Barrierefreies Planen und Bauen in Wien

Jour-Fixe vom 01. März 2017

A K T E N V E R M E R K

über das am Mittwoch, 01. März 2017 geführte 25. Jour Fixe – Barrierefreies Planen und Bauen in Wien.

Denkmalschutz-Barrierfreiheit-Hebeeinrichtung: Sachdiskussion

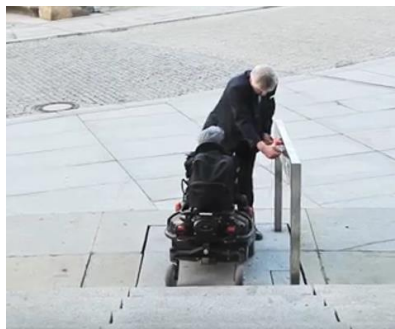
Es wurde von externer Seite angefragt, ob eine Plattform-Hebeeinrichtung, wie in den Bildern dargestellt, auch in Wien denkbar wäre.

Insbesondere bei denkmalgeschützten Objekten könnte der für eine barrierefreie Erschließung erforderliche Eingriff in die bestehende, zu schützende Bausubstanz auf ein Mindestmaß reduziert werden. Auf Grundlage des zur Verfügung stehenden Bildmaterials wurde dieser Aspekt der zu erwartenden Gebrauchstauglichkeit gegenübergestellt und offen diskutiert.

Festgestellt wurde, dass bei dieser Plattform-Hebeeinrichtung nur ca. 10 cm hohe ausfahrbare Randleisten gegen Abrollen eines Rollstuhles zu erkennen sind; Für Rollstuhlfahrer kann die Beförderung auf einer solchen Plattformanlage ohne Umwehung gefährlich werden (Absturzgefahr)

infolge Rückwärtskippen des Rollstuhles); auch für eine mitfahrende Begleitperson ist keine Absturzsicherung vorhanden; es gibt augenscheinlich keine Möglichkeit zum Anhalten für die beförderte Person; insbesondere können stehende Personen mit eingeschränkter Mobilität (Personen mit Krücken oder Rollatoren, Stockgeher etc.) nicht gefahrlos befördert werden; Warn-, oder Nutzungshinweise wären zweckdienlich;

Darüber hinaus war festzuhalten, dass ohne Kenntnis eines genauen Aufstellungsortes eine definitive Aussage über die Eignung einer solchen Vorrichtung nicht möglich ist. Es wird nämlich auch davon abhängen, wie frequentiert (Fußgänger-, Radverkehr etc.) dieser Ort ist; Je nach Erfordernis wären entsprechende Schutzmaßnahmen zusätzlich vorzusehen.

Solche Anlagen sind daher bei genauerer Betrachtung für eine diskriminierungsfreie, gefahrlose Beförderung anstelle von herkömmlichen Hebeeinrichtungen (für geringe Förderhöhen), wie Treppenschrägaufzüge mit klappbarer Plattform oder Plattformhebebühnen mit umwehrter Fahrbahn eher wenig geeignet.

Fallbeispiel: Studentenwohnheim-Neubau

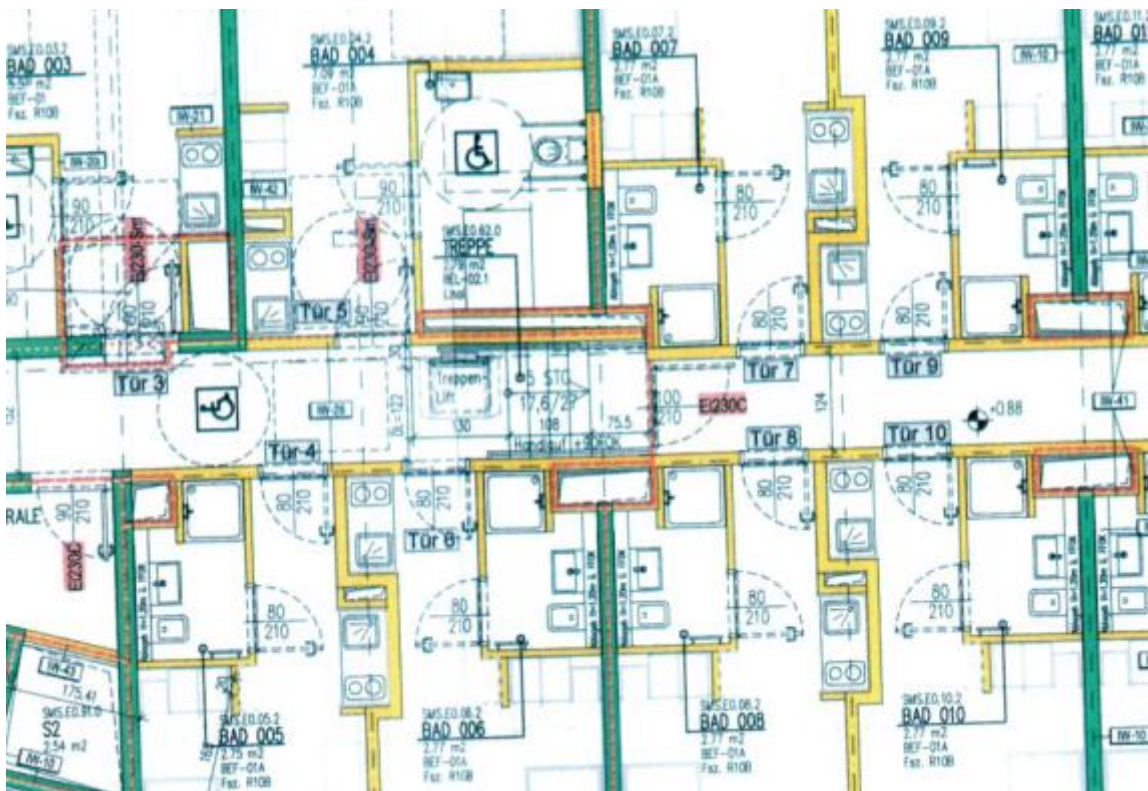
Es wurde angefragt, ob bei einem Studentenwohnheim (Neubau) der Niveauunterschied innerhalb eines einzigen Geschosses mittels Treppenschrägaufzug mit Rollstuhlplattform überwunden werden kann (siehe Abbildung). Die Erreichbarkeit der barrierefrei zu gestaltenden Zimmereinheiten ist davon nicht betroffen.

Nach § 115 Abs. 2 BO sind Stufen in Verbindungswegen durch Rampen, Aufzüge oder andere Aufstiegshilfen zu überwinden. Nach baurechtlicher Interpretation werden Behindertenschrägaufzüge (Treppenlift mit klappbarer Plattform als Lastträger) im Neubaufall ausgeschlossen, da der Nutzerkreis dieser vertikalen Aufstiegshilfe eingeschränkt ist.

Unter Berücksichtigung der projektierten Zimmeranordnung in diesem Geschoss und dem Umstand, dass das gegenständliche Objekt ein Studentenwohnheim ist und bei dieser Nutzung von einer geringen Besucherfrequenz ortsfremder Personen ausgegangen werden kann, könnte der Höhenunterschied bei dieser Gebäudewidmung und dieser Situation auch mittels Treppenschrägaufzug mit Rollstuhlplattform überwunden werden.
